**Avis délibéré de la mission régionale d'autorité
environnementale sur le parc photovoltaïque du délaissé
de l'aérodrome porté par Engie Green sur les communes
de Toulon-sur-Allier et Montbeugny (03) - 2^e avis**

Avis n° 2025-ARA-AP-1986-N9046

Avis délibéré le 16 janvier 2026

Figure 2: plan d'implantation du projet : Montbeugny 2 (les figurés de panneaux en bleu) et Montbeugny 1 (les figurés de panneaux en gris, déjà implantés) (source : étude d'impact).

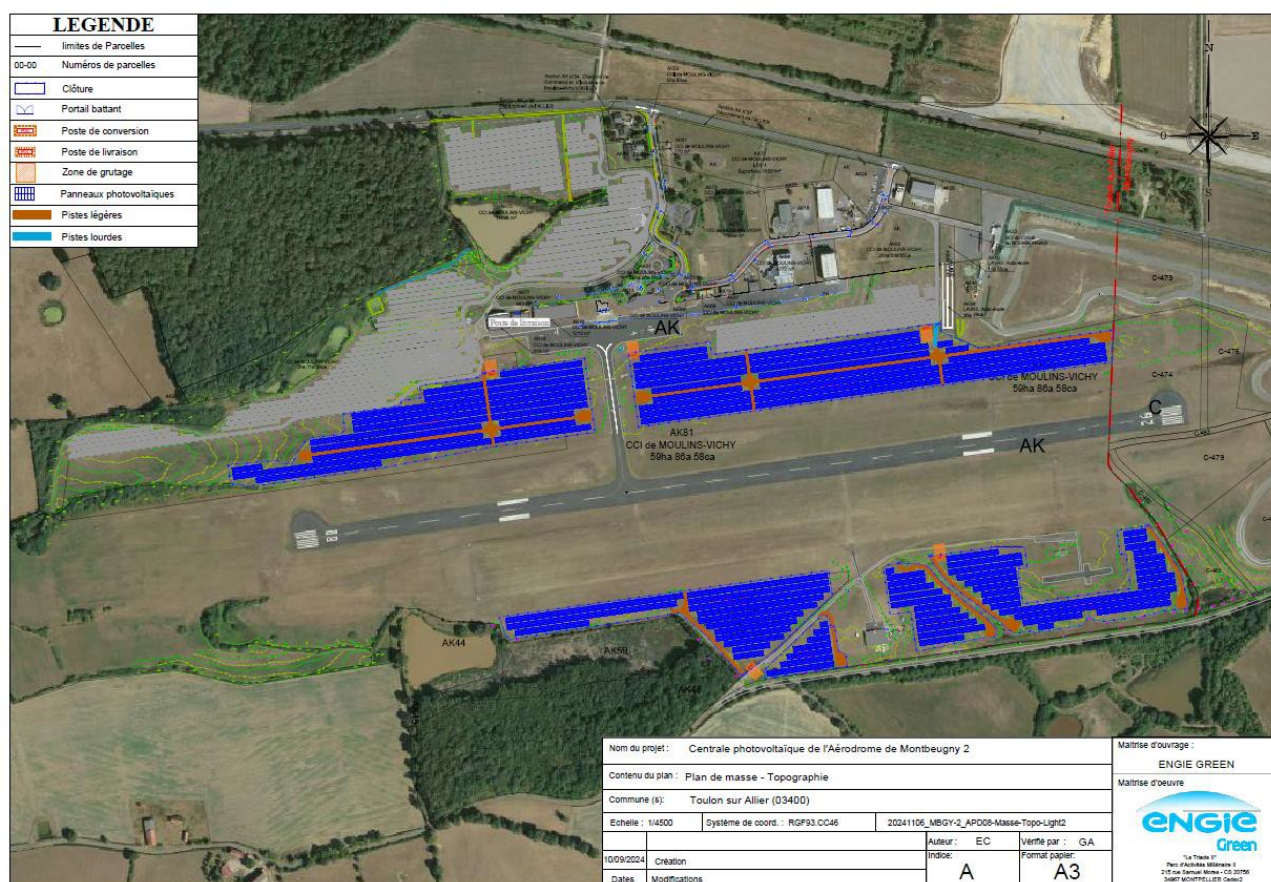
Il s'agit d'un projet unique phasé dans le temps. L'article L.122-1 du Code de l'environnement précise que : « *lorsqu'un projet est constitué de plusieurs travaux, installations, ouvrages ou autres interventions dans le milieu naturel ou le paysage, il doit être appréhendé dans son ensemble, y compris en cas de fractionnement dans le temps et dans l'espace et en cas de multiplicité de maîtres d'ouvrage, afin que ses incidences sur l'environnement soient évaluées dans leur globalité.* ». Pourtant, l'étude d'impact fournie ne constitue pas l'actualisation de l'étude d'impact élaborée initialement, et sur la base de laquelle l'avis d'autorité environnementale a été délivré en 2019. Elle se focalise sur la 2^e phase du projet sans traiter le projet d'ensemble, toutes phases confondues (cf. §2.1 du présent avis).

L'Autorité environnementale recommande de décrire précisément le projet d'ensemble (Montbeugny 1 et Montbeugny 2), et en particulier les éventuelles évolutions de la phase 1 du projet par rapport à 2019, de fournir les résultats des suivis des mesures ERC de cette première phase et d'inclure explicitement dans le projet le raccordement au réseau électrique, fonctionnellement lié au parc photovoltaïque.

Figure 3: zone d'étude de l'état initial du projet (source : étude d'impact).

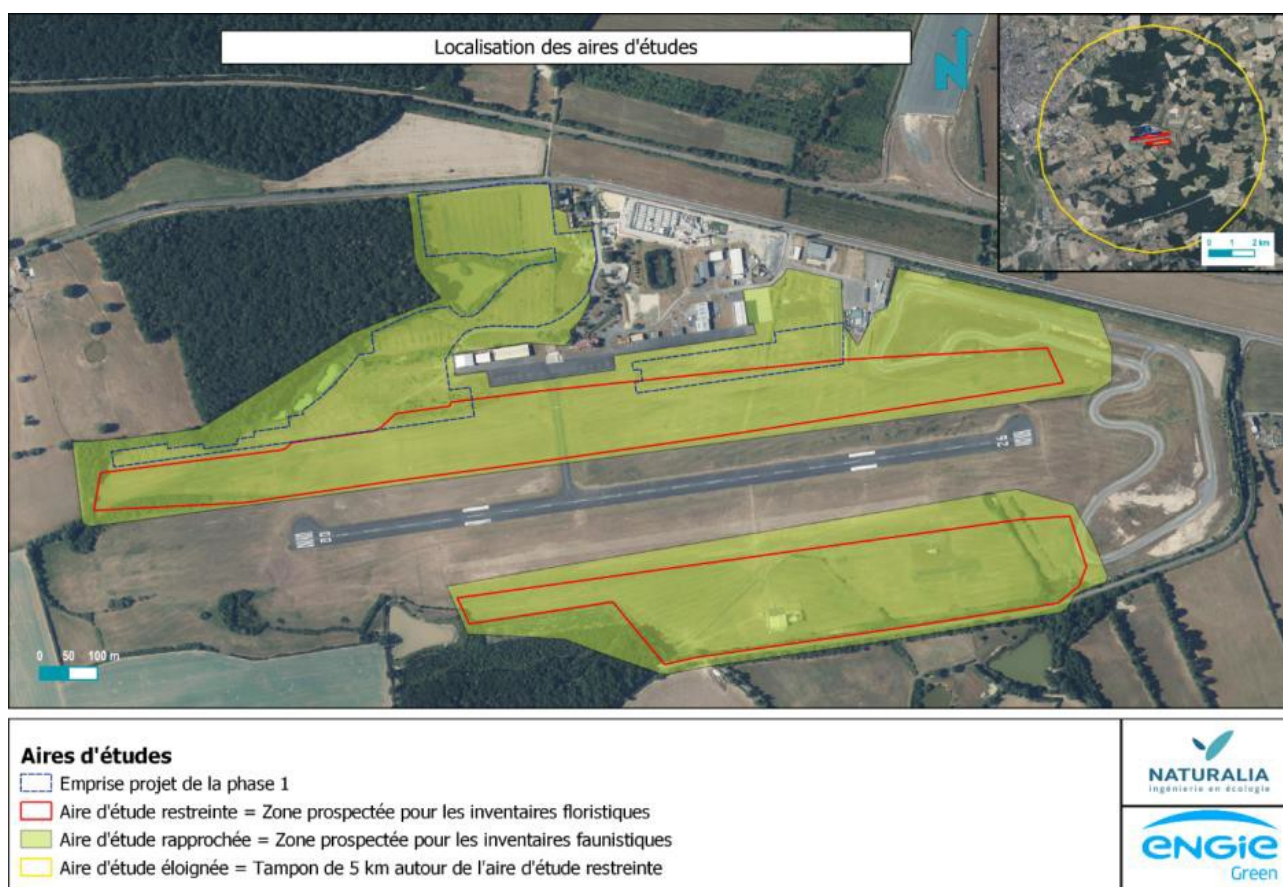
Pour la partie faunistique, l'état initial du site porte sur toute la zone de projet, y compris la phase 1. C'est de fait l'état actuel du site du projet (cf. figure 3). Cette première phase était néanmoins déjà construite lors des inventaires, ce qui constitue donc une lacune supplémentaire du dossier, liée au manque de prise en compte du bon périmètre de projet. Pour la partie floristique, l'état initial ne porte que sur l'emplacement de la deuxième phase. Il manque donc l'état initial de la biodiversité sur le périmètre du projet avant la réalisation de la phase 1 qui seul aurait permis d'évaluer correctement les incidences du projet sur celle-ci, assorti des suivis de la réalisation de la phase 1. Les panneaux solaires implantés peuvent avoir conduit à une dégradation de l'habitat d'espèces à enjeux du secteur, notamment le Damier de la Succise.

L'Autorité environnementale recommande de s'appuyer sur l'état initial avant implantation des panneaux de Montbeugny 1 pour définir l'ensemble des enjeux habitats et espèces du site puis d'inclure les données des suivis post-implantation de Montbeugny 1 pour caractériser les impacts bruts du projet et de décliner en conséquence une séquence d'évitement, réduction et éventuellement compensation idoine.

Figure 4: localisation des enjeux en matière de biodiversité (source : étude d'impact).

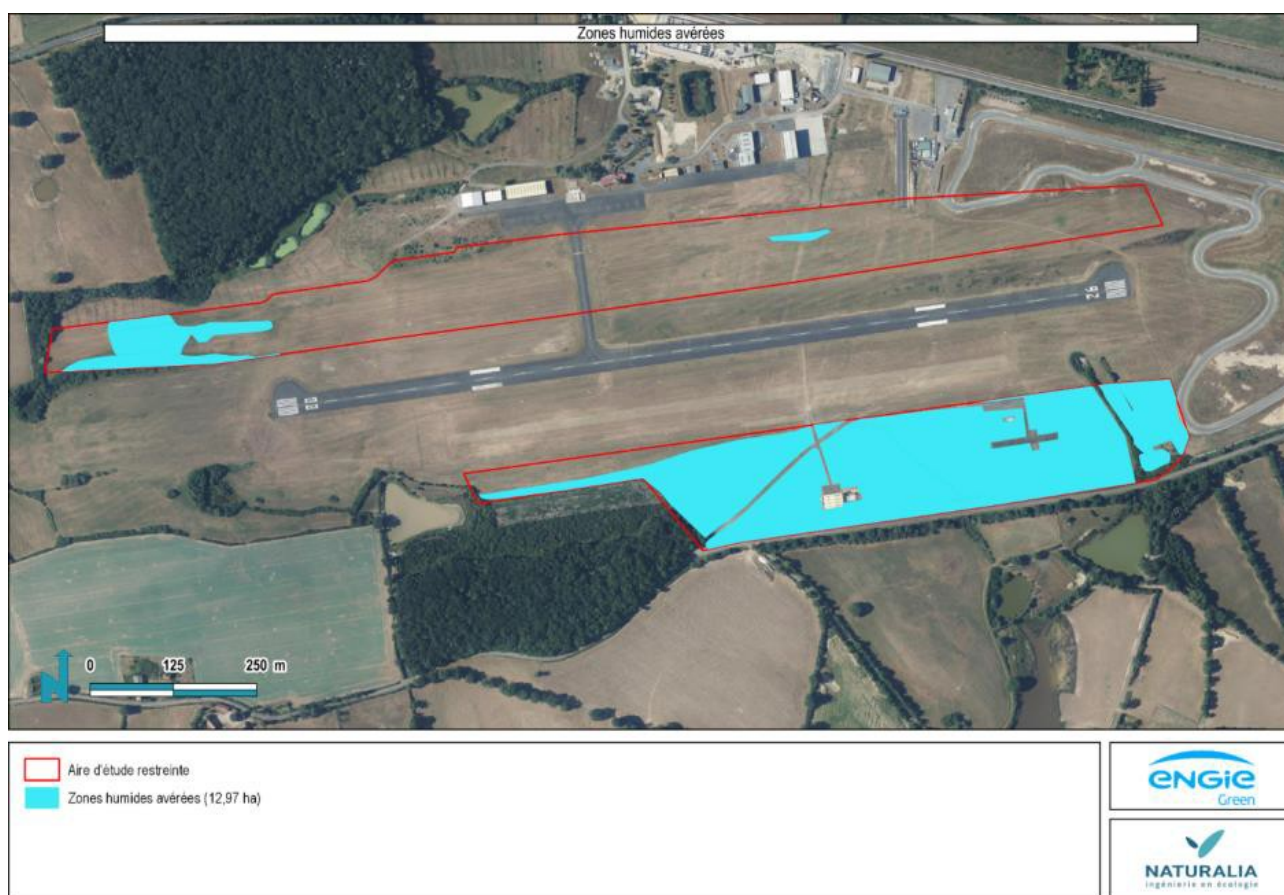
Un tel projet engendre nécessairement des perturbations sur les prairies et autres habitats du secteur et sur leurs cortèges d'espèces dans une zone de travaux, d'une manière immédiate au droit des divers aménagements (pieux, pistes légères et lourdes, clôtures, installations techniques) et d'une manière indirecte par la perte d'habitats de chasse, la dégradation des habitats de nidification ou encore de halte migratoire. Le dossier qualifie ou quantifie les incidences brutes sur les milieux de globalement faibles, mais cible certaines espèces et principalement les insectes, herpétofaune et oiseaux de milieux ouverts et bocagers comme pouvant subir des impacts bruts forts, principalement durant la phase travaux. Seul un tableau espèce par espèce reprend ces niveaux d'impacts et aucune carte de synthèse ne permet de restituer spatialement ces derniers, ce qui constitue une lacune de l'analyse.

- compléter l'état initial de la flore sur le périmètre du projet global ;
- compléter l'analyse par une restitution sous forme cartographique des impacts bruts sur la biodiversité.
